Scheda per l'istruttoria delle procedure di Valutazione di Impatto Ambientale

Istanza per il rilascio del provvedimento di VIA nell'ambito del Provvedimento autorizzatorio unico regionale ex art. 27bis D.lgs.152/2006 e ss.mm.ii. relativamente al *“Progetto per la costruzione e l'esercizio di un impianto di produzione di energia elettrica da fonte fotovoltaica denominato Farnitum della potenza di 19.899,60 kWp da realizzarsi nei Comuni di Fragneto L'Abate, Fragneto Monforte e Benevento”*.

CUP: 9913 - Proponente: RWE Renewables Italia S.r.l.

Titolo progetto	Progetto per la costruzione e l'esercizio di un impianto di produzione di energia elettrica da fonte fotovoltaica denominato Farnitum della potenza di 19.899,60 kWp da realizzarsi nei Comuni di Fragneto L'Abate, Fragneto Monforte e Benevento
CUP	CUP 9913
Proponente	RWE Renewables Italia S.r.l. via A. Doria, 41/G, - 00192 Roma (RM), C.F./P.IVA 06400370968
Prot. e data istanza	Istanza pervenuta in data 07/05/2024 e acquisita al prot. reg. n. 230216 del 09/05/2024
Localizzazione	Comuni interessati: Fragneto Monforte, Fragneto l'Abate, Pesco Sannita, Benevento Provincia: Benevento
Tipologia di cui all'Allegato IV D.lgs. 152/2006	Ti

Figura 5 – rappresentazione dell'angolo di tilt in relazione alla praticabilità dell'attività agricola

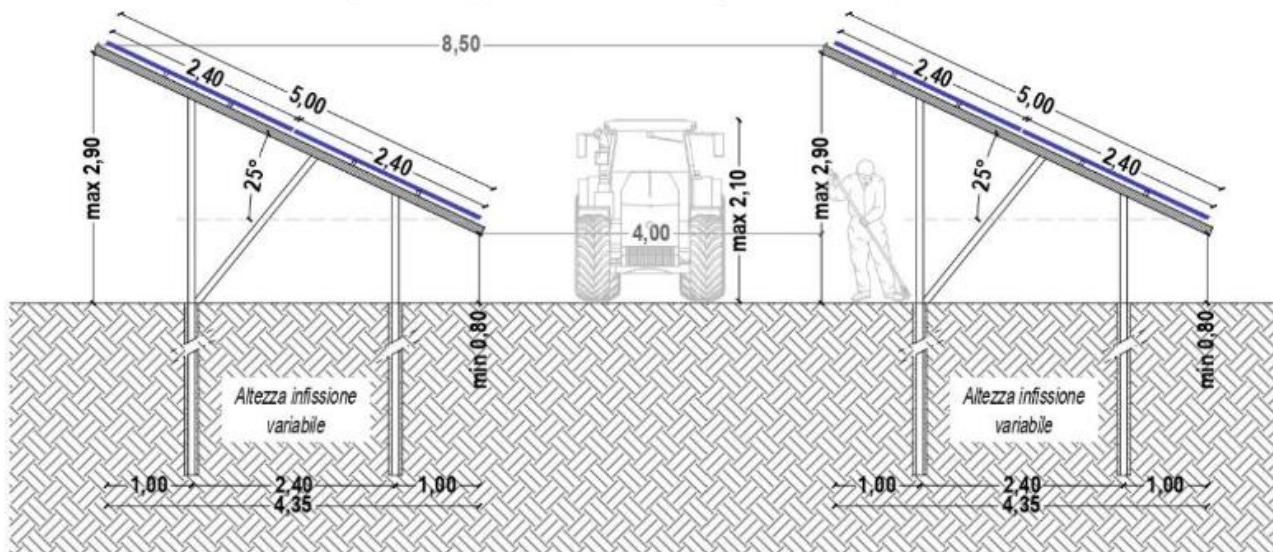
Con la richiesta di integrazioni questo Ufficio ha richiesto di chiarire la motivazione progettuale per la quale si sono scelte strutture fisse e non ad inseguimento (tracker), evidenziando la differenza tra due alternative, sia in termini di produzione sia in relazione alla visibilità. Nel riscontrare, il proponente ha chiarito che *“le strutture fisse garantiscono il miglior equilibrio tra produzione, gestione operativa, minor impatto paesaggistico e piena conformità normativa, consentendo di massimizzare la produzione energetica sulla superficie disponibile rispetto ai tracker”*.

Ancora con il riscontro alla richiesta di integrazioni, è stato chiarito che *“è stato scelto un tilt di 25° per l'impianto, in quanto rappresenta la scelta più accettabile e spesso preferibile dal punto di vista pratico, con perdite minime rispetto all'angolo teorico ideale e risultando al contempo meno impattante dal punto di vista paesaggistico”*. Inoltre, *“al fine di migliorare il rapporto del progetto con il contesto, è stata variata l'altezza minima da terra delle strutture. Infatti, come diversamente specificato nelle tavole allegate all'autorizzazione originale, l'altezza minima da terra è stata modificata da 0,50 m a 0,80 m”*:
